## MVBC INVAP y MET V

Te molesto porque el 9 de enero pasado, hablando de mi proyecto de tesis con el MVBC02D, mencionaste que en INVAP lo usan los atomicos y los de radares MET V. Como estoy con una duda importante sobre si se puede o no rutear directamente (sin intermediario) el bus de datos y el de direcciones entre el MVBC02D y la CPU, tal vez puedas pasarme contacto de gente que haya diseñado hardware con ese micro especializado. Aclaro que estoy viendo el datasheet junto a Pablo Gomez y Diego Essaya (quienes estan en un proyecto de investigacion de UBA sobre la red TCN) y creeme que la hoja de datos es un tanto confusa. Además, encontramos un proyecto OpenSource del grupo que originalmente diseño la norma y se ve claramente en el esquemático que no usan nada entre medio.

Figure 1.4: Simple CPU / MVBC / TM Interconnection Diagram

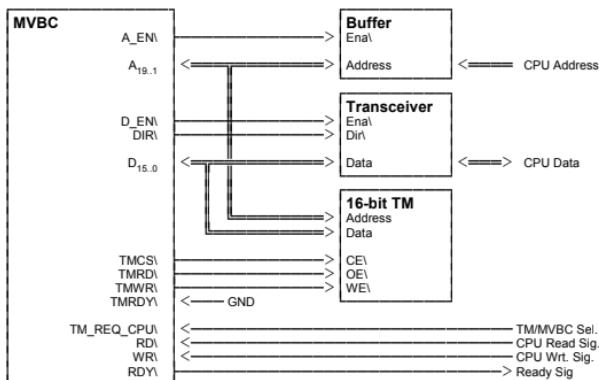
Donde se puede ver perfectamente como los buffers tristate (unidireccionales en el caso de address y bidireccionales en el caso de datos) aíslan una posible CPU sin posibilidad de poner sus buses en modo tristate del ciclo de acceso a memoria del MVBC.

Normalmente el MVBC puede acceder a la memoria sin problemas ya que los buffers/trainseiver están en modo de alta impedancia del lado del bus de la TM y por mas que los mueva el CPU principal no va a haber cortocircuito nunca.

Cuando el CPU requiere un acceso a la TM, pone a bajo la linea TM\_REQ\_CPU, el MVBC termina la operacion que estaba en curso (si la habia), habilita los buses de acceso y pone en bajo la linea "RDY" para avisarle a la CPU que el bus es accesible.

Mientras "RDY" este en alto, la CPU principal debe abstenerse de acceder al bus porque los buffers/tranceivers están en modo de alta impedancia y cualquier movimiento de las líneas no accederán a la memoria TM.

Solo cuando "RDY" esta bajo, el CPU principal esta seguro de que el acceso al bus esta ocurriendo de forma correcta ya que el chip MVBC tiene A\_EN, D\_EN y DIR en los valores correctos para la operación (fijarse que DIR es la mas compleja ya que es una conjunción del RD y WR que vienen de la CPU). Eso sin contar que también maneja las señales TMRD/TMWR/TMCS que, en caso de estar liberado el bus de la TM estas son un calco de las señales RD/WR/TM\_REQ\_CPU.

Eso ultimo podría funcionar en un ambiente de laboratorio, pero cualquier error de software podría generar daños físico a los componentes así que yo recomiendo fuertemente que uses bus transeivers que son baratos, comunes y hasta te ayudarían al ruteo ;-)

Por lo que entiendo, para el address necesitas un buffer tristate de 18 bits (a1...a19) o un par de 9 bits (son comunes por el tema de la paridad pero pueden ser caros....) yo los emularia con dos chips con 8 buffers tristate normales y dos buffers tristate single de esos chiquititos que vienen en SOT-23

Por el lado del address se complica un poco mas porque tenes que usar un transeiver con control de direcciones... por suerte eso esta resuelto hace 40 años con la misma familia de chips que se basan en el 74LS245... a continuación un producto de TI que es un calco del viejo:

Figure 3.11: DMA Direct Mode Principle

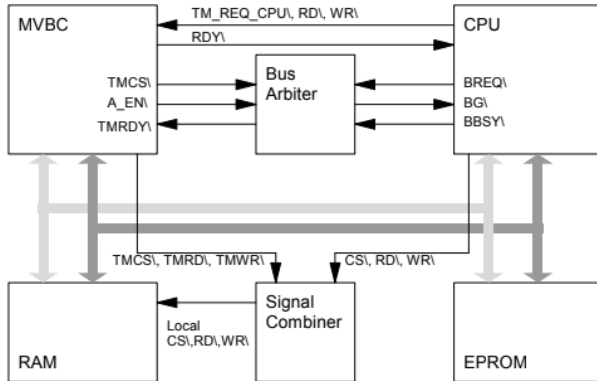
Del otro lado, en la siguiente figura, para no requerir bus tranceiver, se presume que la CPU tiene capacidad de GRANT/REQ/BUSY (req avisa que se requiere el bus, grant señala que el controlador lo concedió y BUSY señala que el master actual del bus sigue ocupado)

Eso, sumándole a que hay una lógica de arbitración del bus con cierta inteligencia para prevenir las colisiones de acceso.

La única cosa de la que disponen los buses de los procesadores actuales, es de un conecionado punto a punto entre la CPU y la memoria y, a lo sumo, una señal de WAIT para retrasar la lectura del dato hasta que la memoria tenga los datos validos (normalmente eso viene de memorias como las flash lentas que la generan en algunos casos.... nada que sirva realmente aquí)

Estrictamente hablando la señal "RDY" del controlador podría oficiar como señal de WAIT ya que retrasa la lectura del bus, pero esto no implica que el CPU este abandonando el bus y poniendo sus pines en alta impedancia... (de hecho mantiene address, data y control sin cambios a la espera de que la supuesta memoria reaccione) cosa que no ocurre a menos que se fuerce por software (cambiando la configuración de los pines en un proceso lento y molesto de hacer muchas veces)

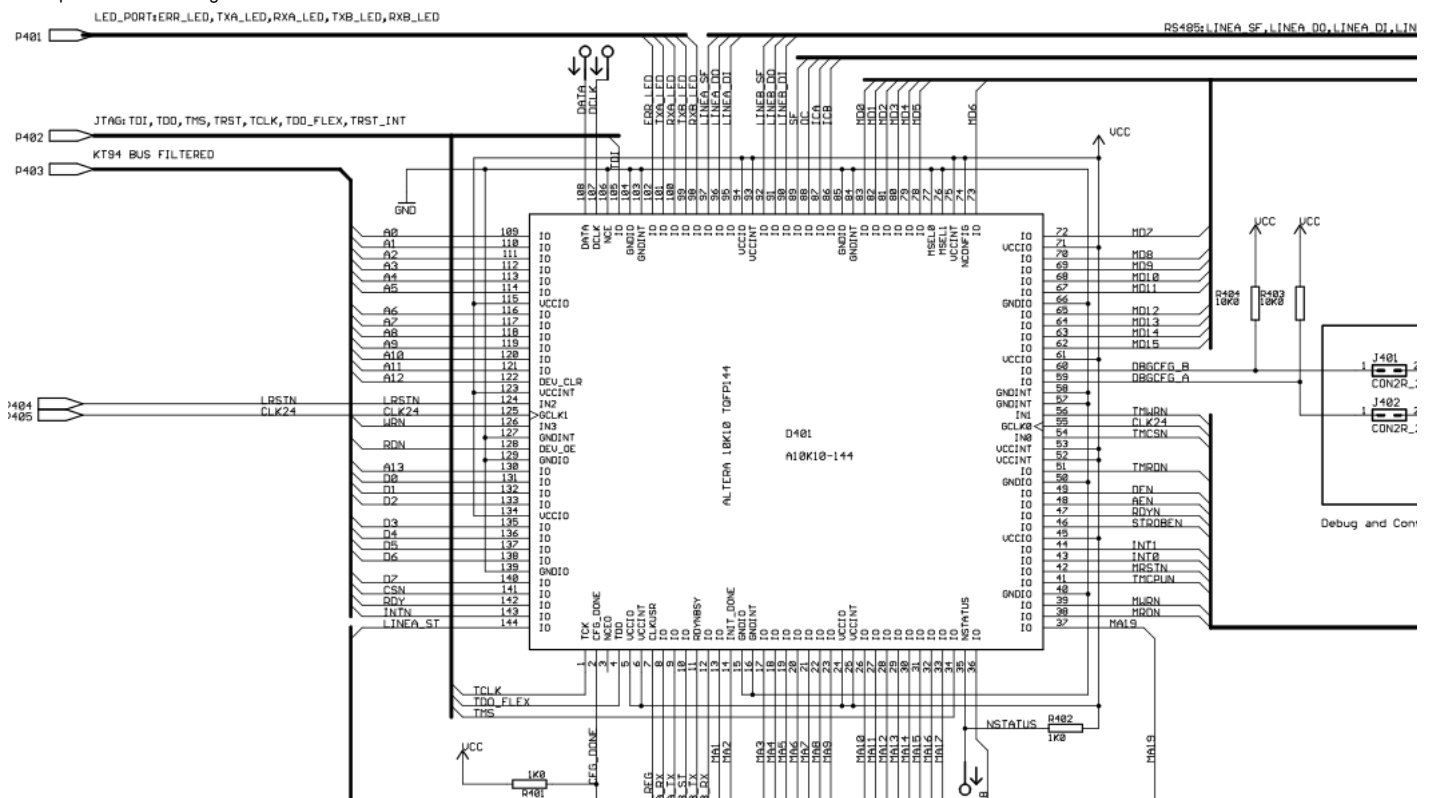
Lo que me llama la atención del diseño OpenSource es que los buses estan unidos fuera de la FPGA. O sea, no podes implementar una buffer ni nada por el estilo en esa FPGA por la FPGA.

De lo que entiendo del diagrama:

Es que vos tenes dos buses... el bus A0...13 y D0..7 (bus de 8 bits, posiblemente paginado de alguna manera) y el del chip controlador MA0...19 MD0..16. Entonces los buffers y demás los implementas internamente en el FPGA con multiplexores... Desde mi punto de vista, ya que metieron un FPGA podrian haberse obviado el chip de programación.

Pero si miras la hoja 5 vas a ver que el bus de datos y el de direcciones estan unidos. No me refiero a unidos entre si (datos y direcciones) sino a que hay bifurcaciones en cada uno de ellos hacia la memoria (obviamente), el MVBC01 (en este caso, pero es lo mismo que el 02D) y hacia la FPGA.

Para implementar dentro de la FPGA algo que divida, deberian llegar por un pinout y salir por otro. Solo asi podes poner algo "en el medio". Como esta hecho, la FPGA debe respetar las reglas de arbitración que detalla la hoja de datos del Bombardier y que vos me detallaste rebien.

En resumen, no respetaron lo que recomienda la hoja de datos ni aun usando una FPGA que digamos... te permite ser Gardel....

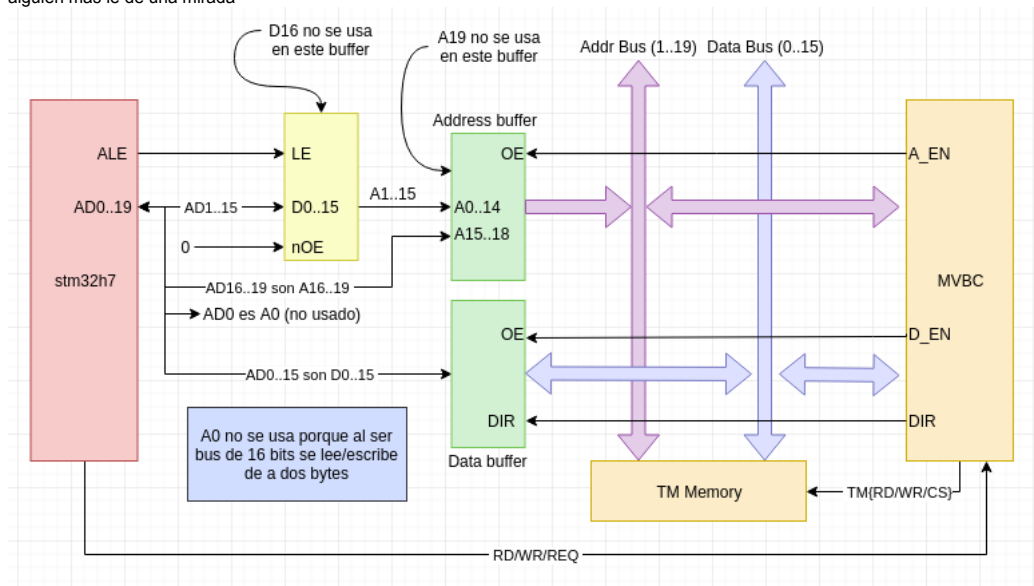
Estuve mirando un toque lo que te mande y el buffer de address tiene que bancarse 19 bits al menos (A1...19) y el que te mande es de 18 jejeje  
Acá hay uno de texas que es de 20 bits (la entrada que sobra mandala a masa no hay drama)  
<https://www.digikey.com/product-detail/en/texas-instruments/SN74AVC16827DGV/296-9801-1-ND/380330>

Pero es sustancialmente mas caro... una cosa que se podría hacer sin aumentar tanto el costo es usar uno de estos buffers tristate chiquitos:  
<https://www.digikey.com/product-detail/en/texas-instruments/SN74AUP1G240DBVR/296-17917-1-ND/758778>

Ademas recuerda que necesitas un latch para transformar AD1..15 en A1...15 junto con la señal ALE... todo creo que quedaria asi... por las dudas revisalo vos mismo y fijate que alguien mas le de una mirada

Hola.  
Reenvio email de Pablo Ridolfi de hace una semana (sip. Pasan rapido los 7 dias...).  
Me hizo un detallado grafico (envidiable este pibe como labura) y en base a eso (que era lo que ya veniamos hablando (o cerca)) elegi los siguientes buffers.  
Datos: sn74lvcr162245 El transceiver que Diego me aconsejo en su ultimo email.  
Address: sn74avc16827 El que me recomendo Martin. Dice que el precio es caro, pero 4 dolares no es tanto y todo esta en un solo chip.
